Informe No. LM-PI-USVT-003-2021

# Revisión de aspectos de seguridad vial, movilidad y diseño geométrico del Anteproyecto para la ampliación de tramos específicos de la Carretera San José - Caldera

Unidad de Seguridad Vial y Transporte

San José, Costa Rica  
Agosto, 2021

Figura 2-1. Ausencia de conectividad peatonal entre bahías de autobús ubicadas en la vía principal

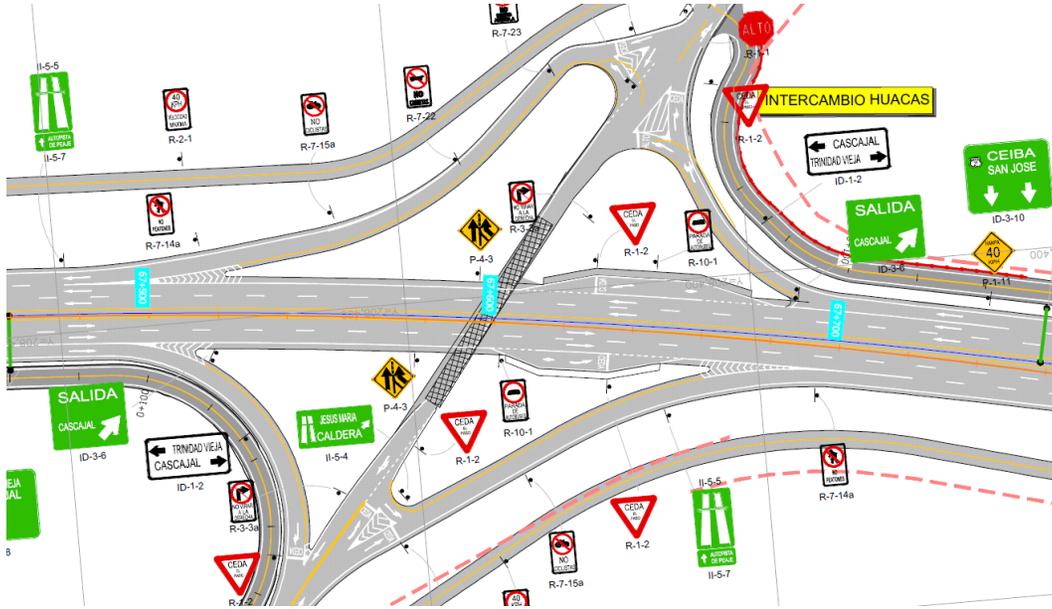
Ante esta carencia en la conceptualización del proyecto, se evidencia de forma recurrente en el proyecto la ausencia de conectividad entre la infraestructura para el transporte público y la infraestructura peatonal, como se observa en la Figura 21, donde además se observa que las bahías de autobús están ubicadas en la vía principal. Esta deficiencia incentivará la necesidad de cruzar la vía a nivel de la calzada, aun con la presencia de barrera física al centro, lo cual inevitablemente aumentará la exposición al riesgo para los peatones, aumentando así la probabilidad de atropellos, con impactos a altas velocidades.

Figura 2-2. Bahías de autobús, sector La Guácima (A) y Turrúcares (B)

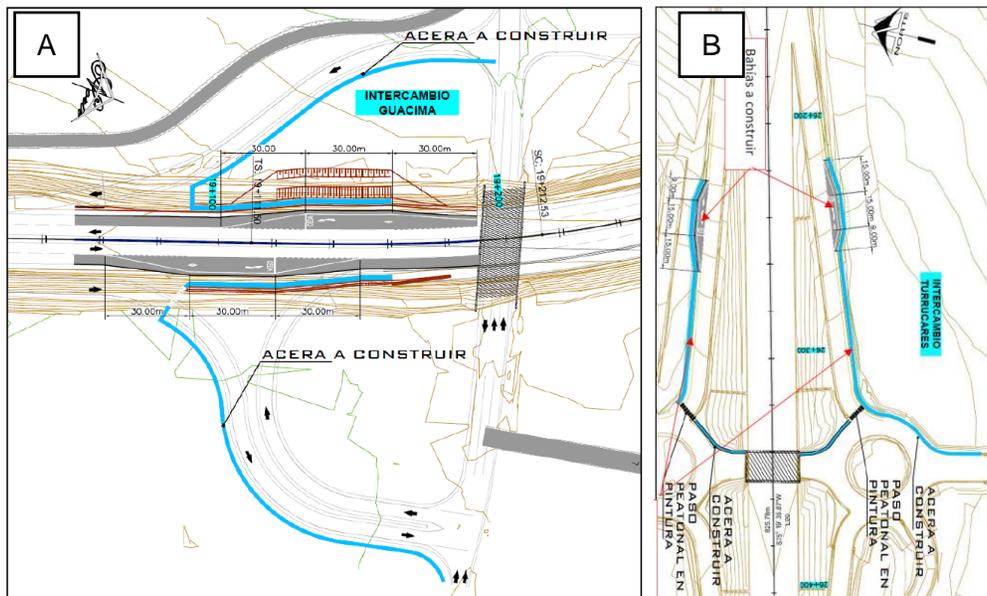
En la Figura 2-2A y Figura 2-2B llama la atención que se presentan bahías de autobús sobre la autopista y sobre la rampa que conecta la troncal con la radial Turrúcares. En el primer caso (A) se mantiene la tendencia de ubicar la bahía de autobús sobre una vía de alta velocidad tipo autopista, y en el segundo caso (B) se ubicaron las bahías en tramos de baja velocidad, separados físicamente de la autopista. Esta aleatoriedad en el diseño evidencia la necesidad de un estudio de movilidad peatonal, ya que con este insumo se identificarán las necesidades

y patrones de los usuarios de las bahías de autobús, y así estas serán conceptualizadas para su usuario.

Figura 2-4. Bahía de autobús km 3+200

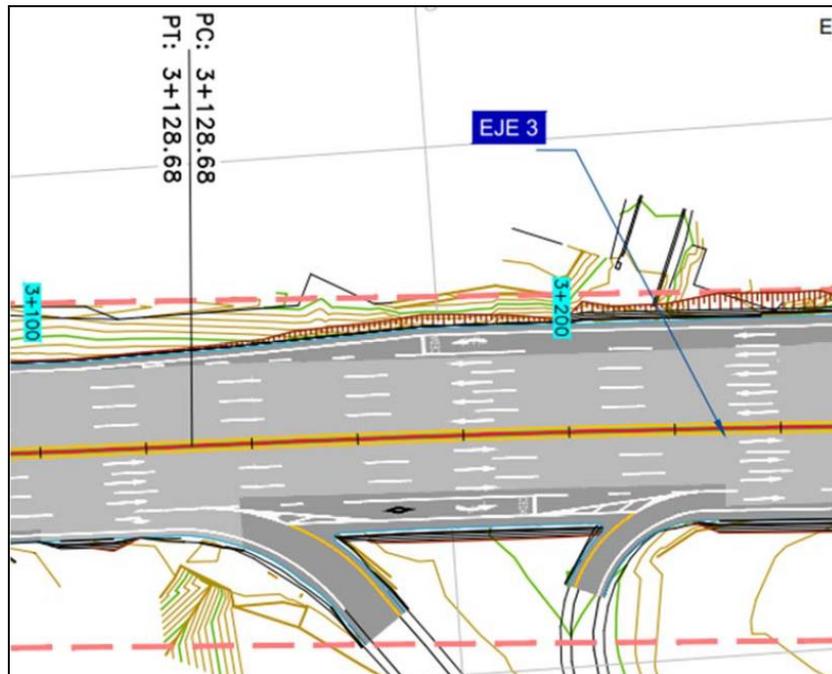
Sumado a las deficiencias geométricas, se presentan ubicaciones de las bahías que propiciarán conflictos entre los distintos usuarios, ya que como se observa en la *Figura 2-4*, ubicar una bahía en el centro de rampas de salida y entrada de la troncal, generará el traslape de maniobras entre el autobús y los usuarios de las rampas, limitando además la visibilidad en caso que un autobús se encuentre en la bahía y un vehículo esté ingresando a la troncal. Además, en los diseños no se observa una adecuada continuidad de la infraestructura peatonal para los usuarios de transporte público, ni la posibilidad de cruce seguro al extremo opuesto de la vía
